NOTAT

Dato: 28.04.22
Prosjekt: Torvveien 2, Bjørkelangen
Tema: Oppsummering av merknader ved varsling med forslagstillers kommentar

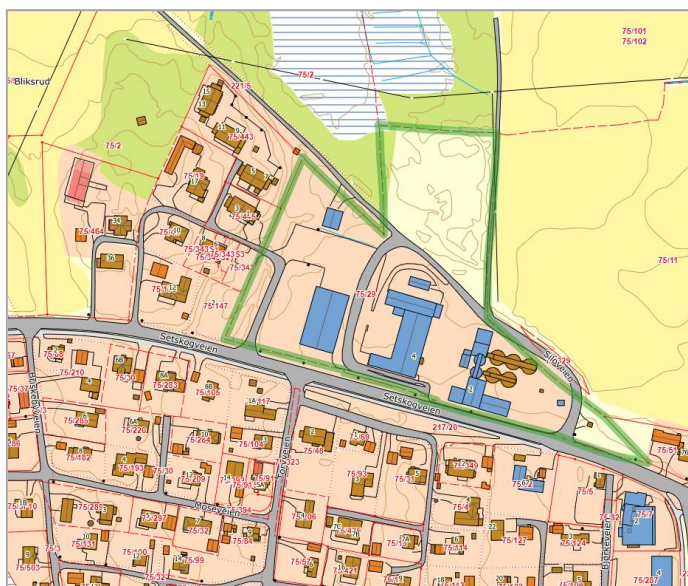
Nabo i øst, gnr 75/bnr 93. Mener planlagt blokkbebyggelse virker malplassert i eksisterende eneboligområde. Er ikke akseptabelt med 4-5 etg. blokker like vest/nordvest for egen bolig. Vurderer at avstand fra eget hus til planlagt blokkbebyggelse vil gi svært plagsomt innsyn mot hage, soveroms- og stuevinduer og terrasseområdet. Vurderer at planlagt utbygging vil gi tap av sollys på ettermiddag og kveld i store deler av sommerhalvåret, sannsynligvis allerede ved 16 tiden – og at dette vil gi et trivselsnivå på lavmål og betydelig verditap på egen eiendom.

Henviser til at byggeområdet høyst sannsynlig består av en del kvikkleire, og er meget bekymret for at planlagt utbygging vil gi negativ påvirkning på egen eiendom og bolig, f.eks. setningsskader på eldre grunnmurer.

Er innforstått med at planområdet bebygges, men da med mønehøyde tilsvarende omkringliggende boliger inntil 2 etg.

Ny bebyggelse i eksisterende byggesone vil medføre endringer for tilgrensende bebyggelse, både med hensyn til solforhold og inn-/utsyn. Torvveien 2 ligger inntil Kornveien, og det er ingen boligbebyggelse rett på nordsiden av prosjektet. Mot vest er det god avstand til bebyggelsen på den andre siden av Torvveien.

All bebyggelse kaster naturlig nok noe skygge, men konsekvensene av dette som følge av tiltaket er begrenset. Det berører først og fremst den eksisterende bebyggelsen på østsiden av prosjektet, og det gjelder tidspunkter på sen ettermiddag/kveld. Figuren til høyre viser situasjonen for 1. juni. Den avstanden som er regulert inn mellom byggene med en minsteavstand på 9 m sikrer at områdene mot øst også da får noe solinnfall. Solforhold for bebyggelsen i øst bli ikke berørt av prosjektet på dagen.
